TILGÆNGELIGHED FOR  
HANDICAPPEDE TIL  
VANLØSE KULTURHUS OG  
BIBLIOTEK  
ENDELIG RAPPORT

**KØBENHAVNS KOMMUNE**  
**31. MARTS 2009**

### 5.3.2 Døråbnerfunktion

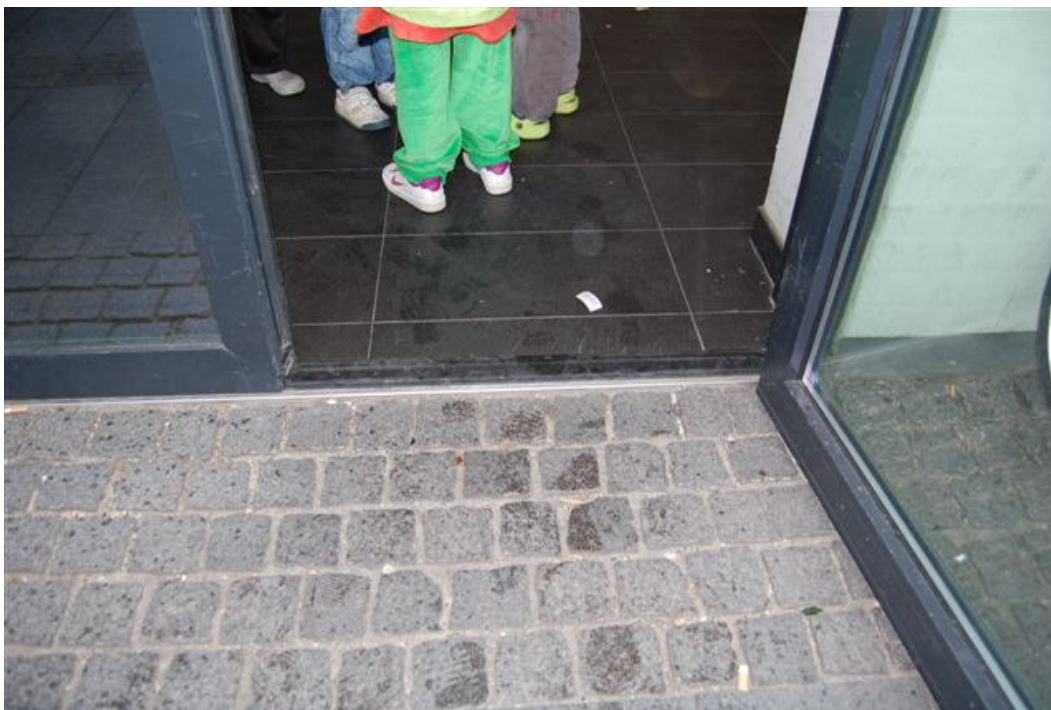
*Jeg foretog ikke under inspektionen en nærmere opmåling af afstanden mellem dør og betjeningsknap. Imidlertid fremstod betjeningsknappens position, placering af skraldespand sammenholdt med dørens åbning (der åbner udad til højre) som en begrænsning af tilgængelsesarealet til betjeningsknappen. Dette betyder efter min opfattelse en u hensigtsmæssig indskrænkning af tilgængeligheden for eksempelvis en kørestolsbruger, der for at betjene døråbneren, må benytte pladsen tæt ved indgangsdør og skraldespand, og som derved grundet det snævre tilgængelsesareal kan have vanskeligheder ved at betjene døråbneren. Endvidere er det min opfattelse, at brugeren tillige kan risikere, at døren kolliderer med kørestolen, når denne åbnes efter tryk på betjeningsknappen. Jeg bemærker i den forbindelse, at skraldespandens placering (og eventuelt parkerede cykler ved mur eller skraldespand) vanskeliggør muligheden for at betjene døråbneren fra dennes højre side.*

*Placering af skraldespanden betyder, at standardens krav til tilgængelsesarealets størrelse ikke er opfyldt. Selvom standarden alene har karakter af en anbefaling, bør denne følges for at sikre tilgængelighed for flest mulige.*

*Det er min opfattelse, at den nuværende position af betjeningsknap og skraldespand sammenholdt med dørens åbning i højre hængselsside kan medføre en vanskelig og u hensigtsmæssig betjening af den automatiske døråbner. Jeg finder på den baggrund tilgængelighedsforholdene u hensigtsmæssige og jeg henstiller til kulturhuset om at foretage ændringer i overensstemmelse med indholdet eller med formålet af ovennævnte standard. Jeg beder om underretning om hvad min henstilling giver anledning til.*

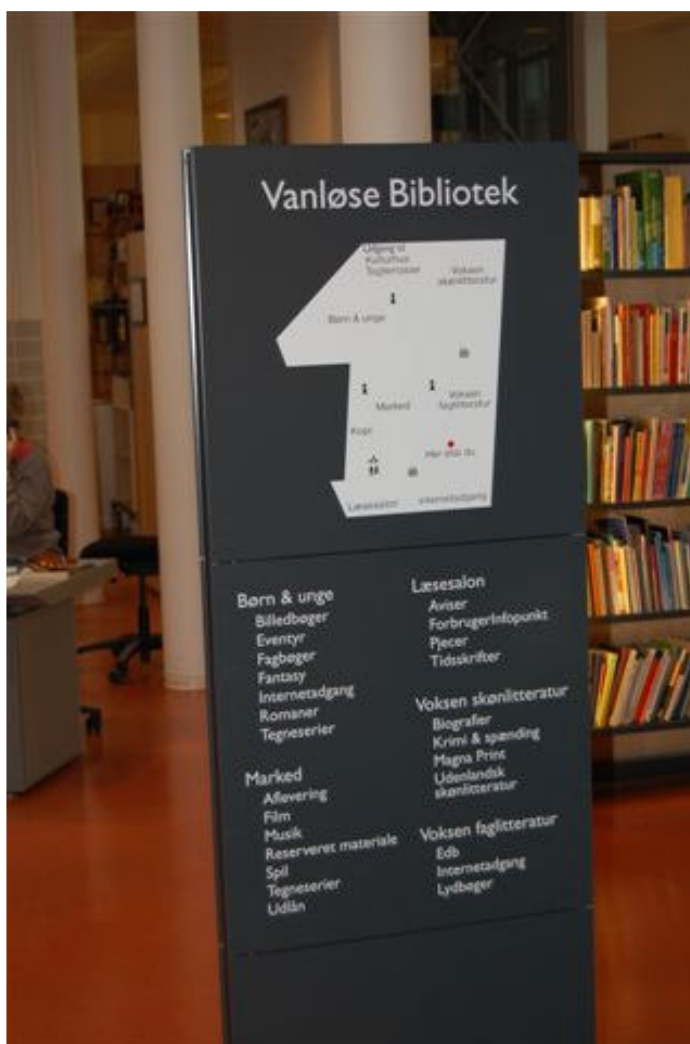
Der er etableret en liste på trappens yderste trinflade.

Underkanten af listen fremstår i en metalfarve. Set nedefra og fra en begyndende opstigningsposition betyder dette, at listerne fremstår i en anden farve end resten af trappetrinnet. Listens overkant fremstår i en mørk farve og ikke som en decideret kontrastfarve til resten af trappetrinnet, som fremstår en mørkegrå farvenuance.

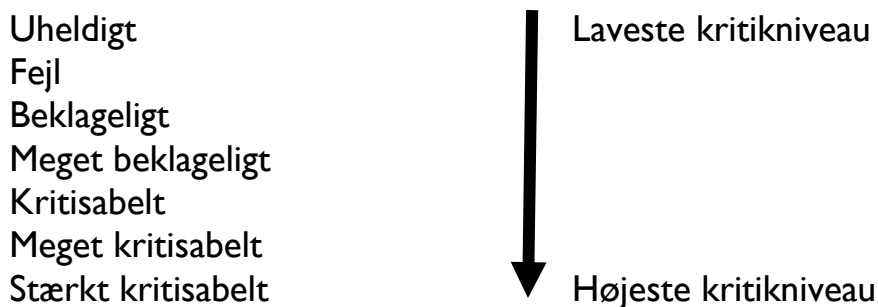
Dørtrinnet blev ved opmåling målt til 3-3,5 cm.

*Dørtrinnet på 3-3,5 cm overholder dermed ikke kravet om niveaufri adgang jf. BR 2008 kapitel 3.2.1, stk. 3 og heller ikke BR 1995 kapitel 4.2.1, stk. 7, som foreskriver en tilladelig niveauforskel på maksimalt 2,5 cm. Med udgangspunkt i ovenstående vejledning kan en niveauforskel på 3- 3,5 cm vanskeliggøre tilgængeligheden for nogle kørestolsbrugere, og jeg finder niveauforskellen for beklagelig. Jeg henstiller til biblioteket om at udjævne niveauforskellen i overensstemmelse med BR 1995, kapitel 4.2.2., stk. 2. Jeg beder om underretning om hvad min henstilling giver anledning til.*
